**PROJET DE REDÉVELOPPEMENT DU 4500 RUE HOCHELAGA  
MÉMOIRE PRÉSENTÉ À L'OFFICE DE CONSULTATION PUBLIQUE  
DE MONTRÉAL**

**VERSION FINALE**

PROVENCHER\_ROY N° 220150

ÉMIS LE 15 AOÛT 2022

Figure 2 : Résumé des modifications au projet – Extrait du document : *Projet de rénovation du 4500, rue Hochelaga – Document de présentation à l'OCPM, 16 mai 2022 – Tiré du document : Ædifica, ADHOC, Studio B, Dany Tremblay.*

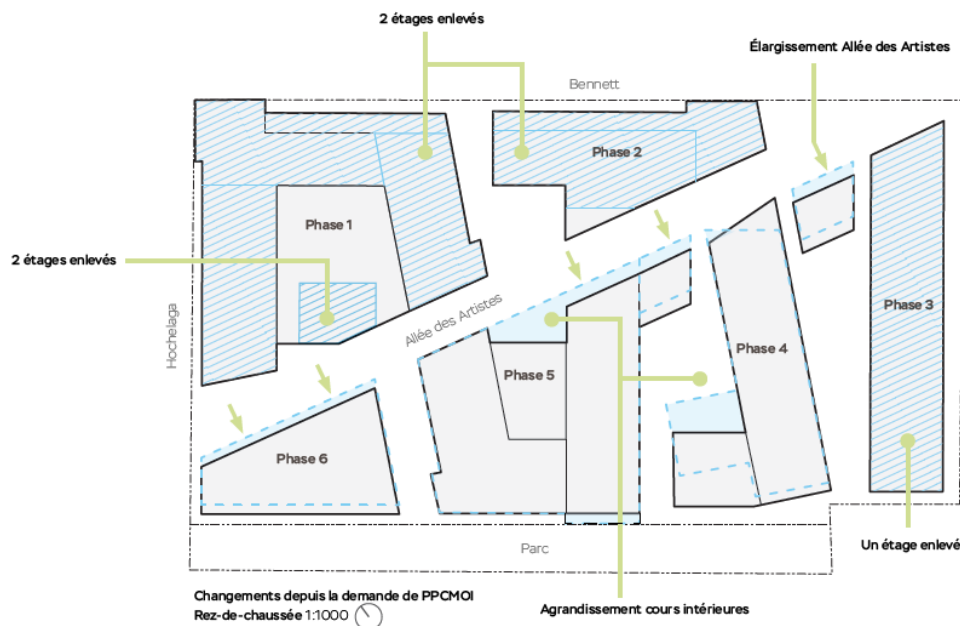
Au courant du processus d'approbation, le promoteur et les architectes ont modifié le projet en fonction des différents commentaires qu'ils ont reçus de la part du comité Jacques-Viger et de la Ville de Montréal (figure 2). Par conséquent, notre avis professionnel se base sur la version modifiée du projet (voir les documents de présentation des concepteurs datant de mai 2022).

**Figure 4** : Diagramme de répartition du programme – Extrait du document : *Projet de rénovation du 4500, rue Hochelaga* – Document de présentation à l'OCPM, 16 mai 2022 – Ædifica, ADHOC, Studio B, Dany Tremblay.

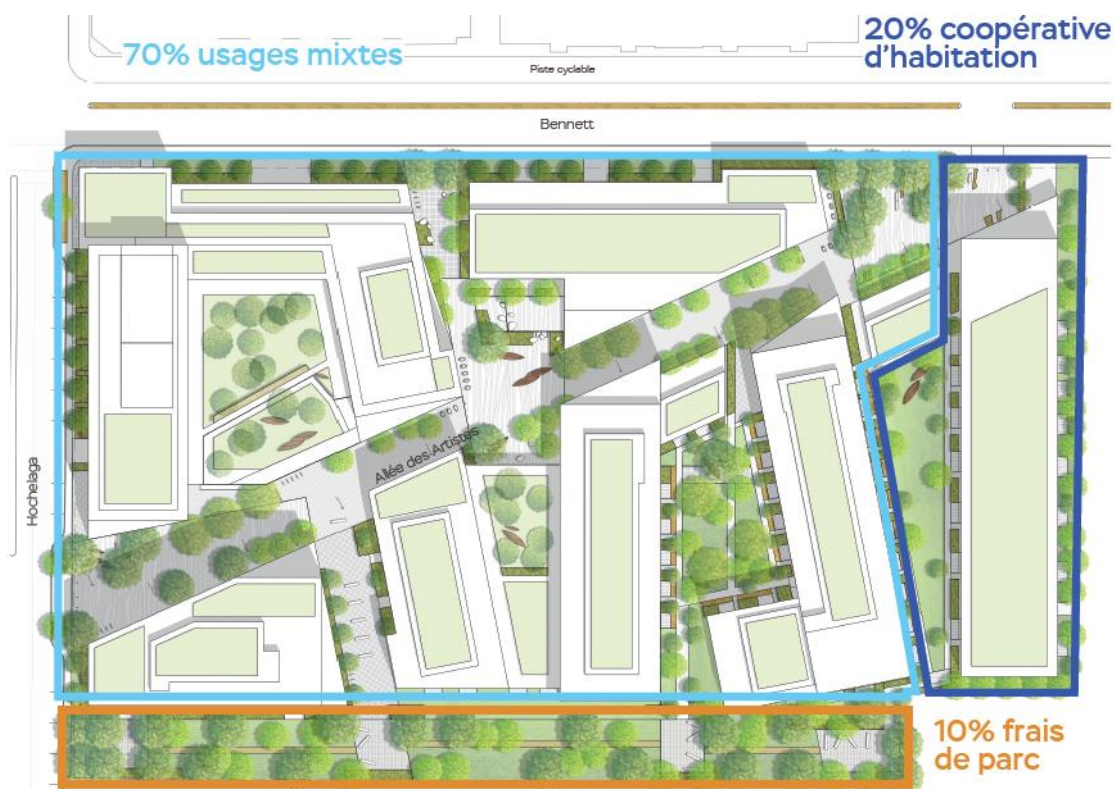
Les bâtiments sont conçus pour faire front sur les rues Hochelaga, Bennett et sur le nouveau parc public au sud du lot. Sur leur face arrière, ils donnent sur une allée privée. Cette implantation est réfléchiée et sensée du point de vue de la relation des bâtiments avec leur contexte urbain.

L'allée diagonale pourra être traversée par les citoyens, favorisant ainsi une plus grande perméabilité et une certaine animation à l'intérieur de l'îlot.

*Figure 5 : Paysage – Extrait du document : Projet de rénovation du 4500, rue Hochelaga – Document de présentation à l'OCPM, 16 mai 2022 – Ædifica, ADHOC, Studio B, Dany Tremblay.*

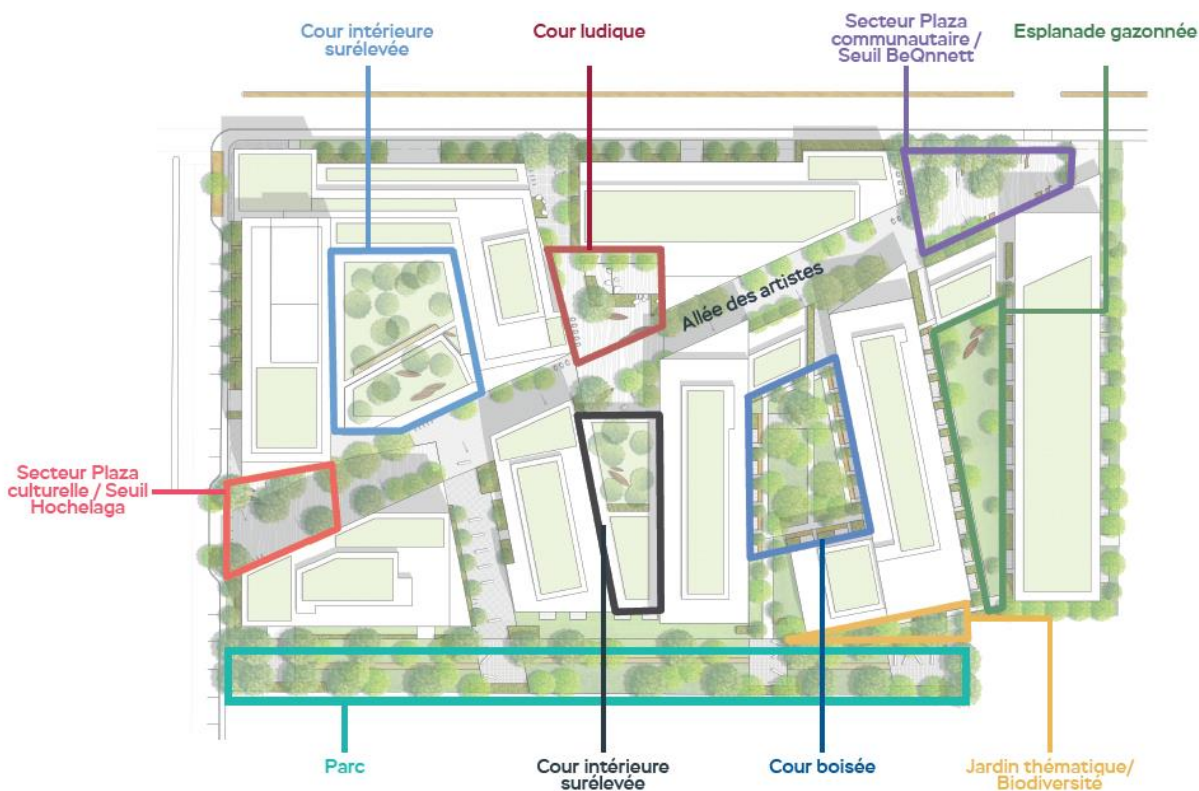
Le projet représente un verdissement significatif pour le secteur. Les intentions de promoteur en termes d'espaces verts ont le potentiel d'apporter des bénéfices importants au quartier et aussi, de grandement contribuer à la réduction de l'îlot de chaleur existant.

**Figure 6** : Diagramme de hauteurs, hétérogénéité – Extrait du document : *Projet de rénovation du 4500, rue Hochelaga – Document de présentation à l'OCPM, 16 mai 2022 – Ædifica, ADHOC, Studio B, Dany Tremblay.*

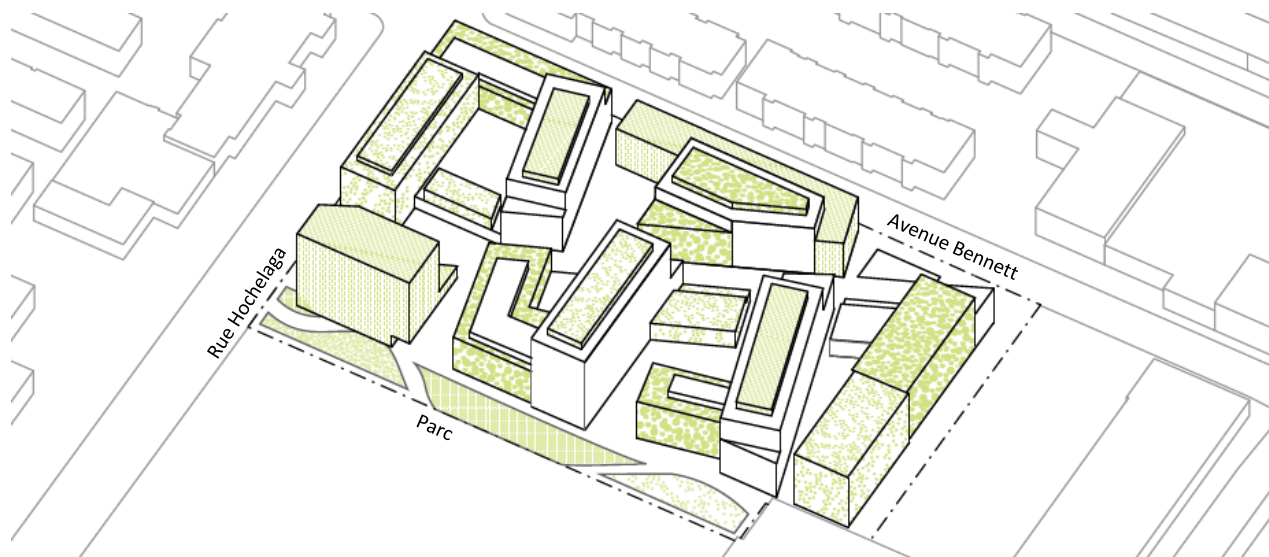
Selon les documents analysés, il est clair que la volumétrie a fait l'objet d'une réflexion et d'un choix délibéré. En effet, elle cadre beaucoup mieux avec l'existant que si les hauteurs étaient homogènes.

La volumétrie proposée fait écho aux petits bâtiments variés qu'on trouve dans le quartier, tandis qu'un grand bloc homogène de 8 étages (au même taux d'implantation de 50 %) serait trop imposant et viendrait mal s'intégrer au contexte.

Figure 7 : Vue depuis l'avenue Morgan – Google Maps.

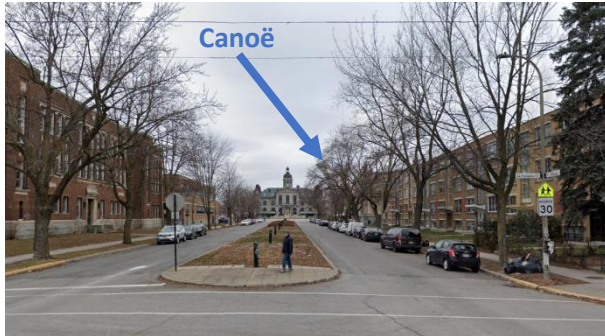
**Avenue Morgan** : Des études 3D ont été faites par les architectes afin de valider l'impact du projet depuis la rue Morgan, toutefois nous estimons que ceci n'est pas un enjeu et que le projet Canoë ne sera pas visible depuis l'avenue Morgan. Notamment à cause des arbres (figure 7).

Figure 9 : Diagramme des hauteurs projetées – Extrait du document : Projet de rénovation du 4500, rue Hochelaga – Document de présentation à l’OCPM, 16 mai 2022 – Ædifica, ADHOC, Studio B, Dany Tremblay.

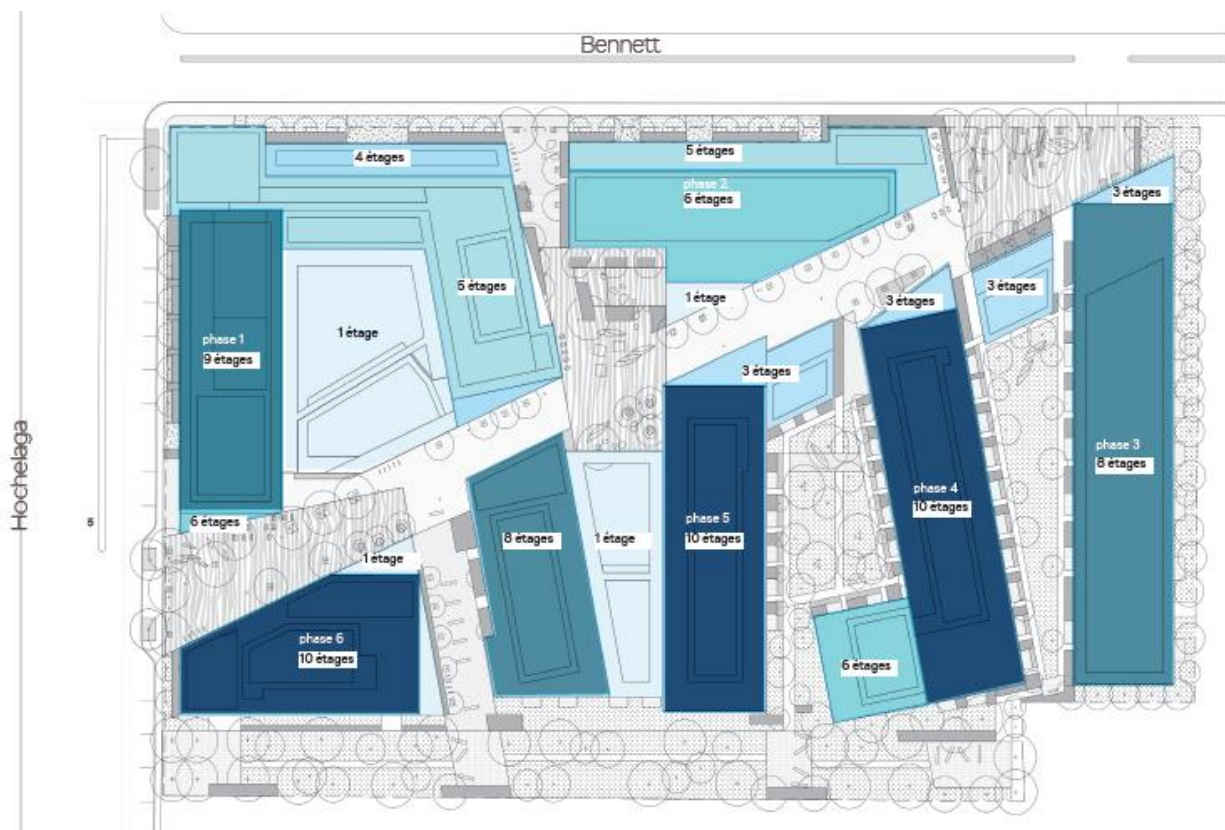
Au courant du projet, la modulation de la volumétrie par le promoteur et les professionnels à la suite des différentes discussions avec le Comité Jacques-Viger et la Ville de Montréal a permis d'augmenter certaines superficies, retirer certains étages et agrandir l'allée centrale (figure 2, 9). Ceci démontre la réceptivité des concepteurs envers les commentaires qui apportent une valeur ajoutée au projet. De cette façon, le projet proposé a un impact visuel raisonnable depuis les rues du quartier sans écraser son environnement.

Figure 12 : Dualité matérielle et étude du lexique urbain – Extrait du document : Projet de rénovation du 4500, rue Hochelaga – Document de présentation à l’OCPM, 16 mai 2022 – Ædifica, ADHOC, Studio B, Dany Tremblay.

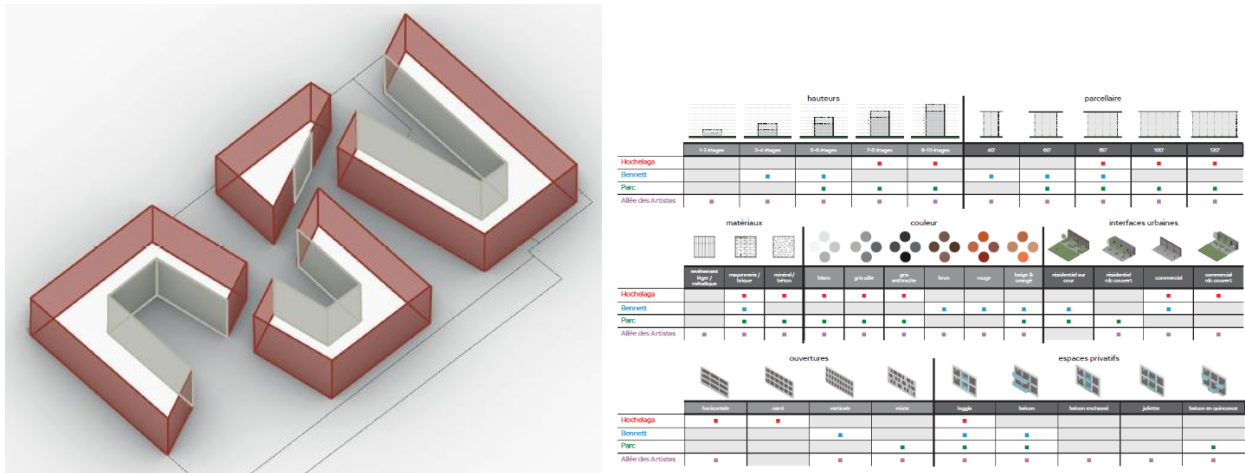
Le choix de matérialité est judicieux et permet de bien s’intégrer au contexte, tout en donnant une certaine prestance des bâtiments sur l’espace public.

Le travail sur le lexique architectural est assez fourni et a permis de bien informer les intentions de design. L’analyse a permis de concevoir un projet qui devrait bien s’intégrer à l’environnement bâti environnant.

Figure 13 : Étude d'ensoleillement – Extrait du document : Projet de rénovation du 4500, rue Hochelaga – Document de présentation à l'OCPM, 16 mai 2022 – Ædifica, ADHOC, Studio B, Dany Tremblay.

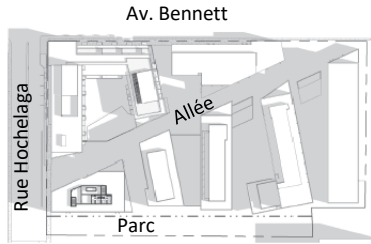
**Rue Hochelaga :** La rue Hochelaga est une rue est-ouest qui recevra une bonne quantité d'ensoleillement au courant de l'année.

**Avenue Bennett :** L'avenue Bennett est nord-sud, ce qui fait qu'elle sera ombragée par la construction des bâtiments du projet Canoë. Ceci serait cependant le cas pour n'importe quelle construction, de plus, la réduction de hauteur qui s'est opérée au courant du projet au profit d'une meilleure intégration urbaine a augmenté la quantité d'ensoleillement sur la rue.

**Parc public :** Le parc public est situé au sud des tours et ne sera donc pas ombragé.

- L'allée diagonale sera assez ombragée, notamment dû à la présence de hauts bâtiments au sud du lot. Toutefois, elle reçoit une certaine part de soleil en été.
- Les modifications apportées au projet depuis la première mouture permettent d'augmenter le niveau d'ensoleillement de l'allée.

L'augmentation de hauteur des bâtiments au sud au profit d'une meilleure intégration urbaine au pourtour du lot est une contrepartie intéressante à l'ensoleillement de l'allée, surtout au vu de l'alternative, qui serait d'avoir des bâtiments de 8 étages uniformes (au même taux d'implantation de 50 %), qui ne permettraient pas plus d'ensoleillement à l'intérieur du lot.

**Cours :** La plupart des cours sont ombragées, mais reçoivent une certaine quantité de lumière au courant de l'année. Toutefois, certaines cours reçoivent très peu d'ensoleillement. Les logements qui y donnent profiteront d'une lumière plus diffuse, qui sera bonifiée par le fait que ces logements profitent d'une plus grande marge de recul vis-à-vis des voisins.
